Objet : WOLUWE-ST-PIERRE. Rue au Bois, 365 / avenue A. Madoux / avenue du Manoir d'Anjou. Demande de permis unique portant sur la transformation et sur la réaffectation de la chapelle en centre de jour. Avis conforme.
Dossier traité par C. Criquilion, DMS, et par Fl. Vanderbecq, DU

En réponse à votre courrier du 12 février 2015 sous référence, réceptionné le 18 février, nous vous communiquons **l'avis conforme favorable sous réserve** émis par la CRMS en sa séance du 22 avril 2015, concernant l'objet susmentionné

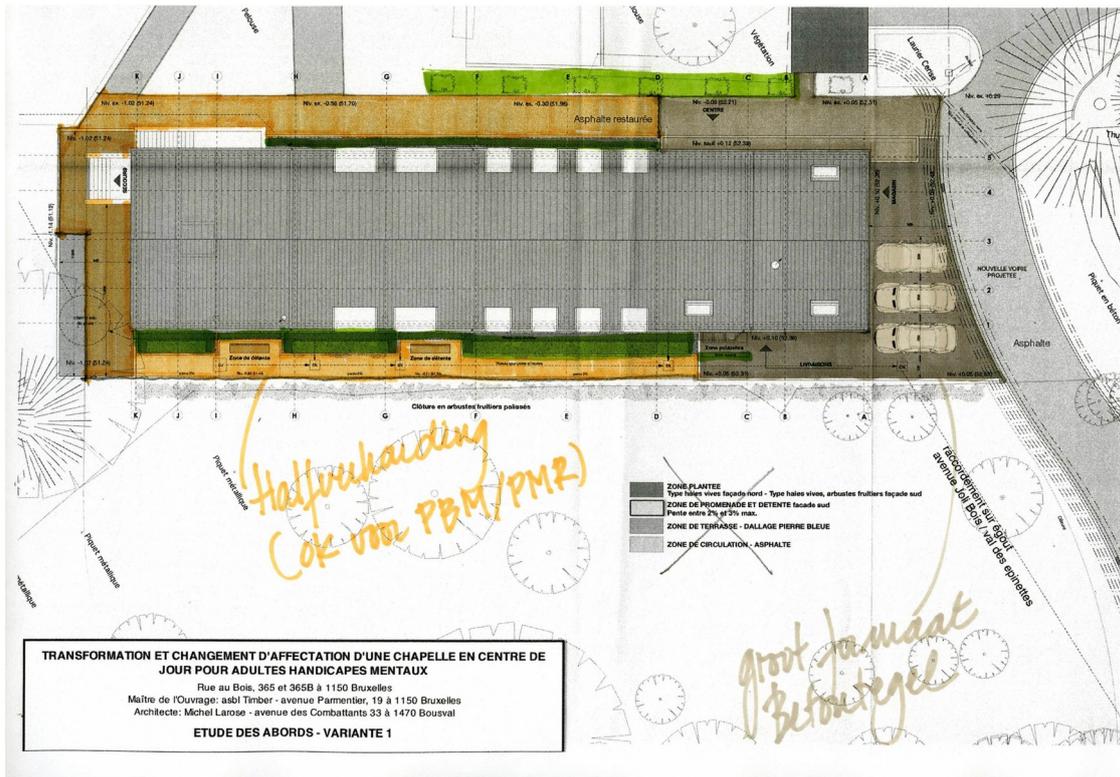
La Commission approuve les grandes lignes des aménagements proposés aux abords de la chapelle, sous réserve de rétrécir la terrasse ouest dans la partie située sous la couronne du grand arbre qui surplombe la terrasse. Pour préserver son système racinaire, la zone de pleine terre située sous l'arbre devra être élargie et la citerne devra être localisée ailleurs.

La Commission suggère également de simplifier le projet et de choisir des revêtements de sol mieux adaptés aux caractéristiques du site ainsi qu'à la fonctionnalité du futur centre. Le revêtement de pierre bleue est fortement découragé. Ce matériau n'appartient pas au vocabulaire du jardin concerné, il présente un coût élevé et serait incompatible avec l'usage intensif de la zone d'entrée et du parking. Dans la mesure du possible, il devrait être remplacé par un revêtement stabilisé, du moins dans la partie ouest, permettant une meilleure articulation de la chapelle avec les jardins qui l'entourent.

A titre d'exemple, l'esquisse et figurant ci-après propose un traitement plus sobre et différenciés avec un revêtement stabilisé du côté ouest (halfverharding) et des dalles de béton de grand format (groot formaat betontegels) pour la zone d'accès implantée côté est.
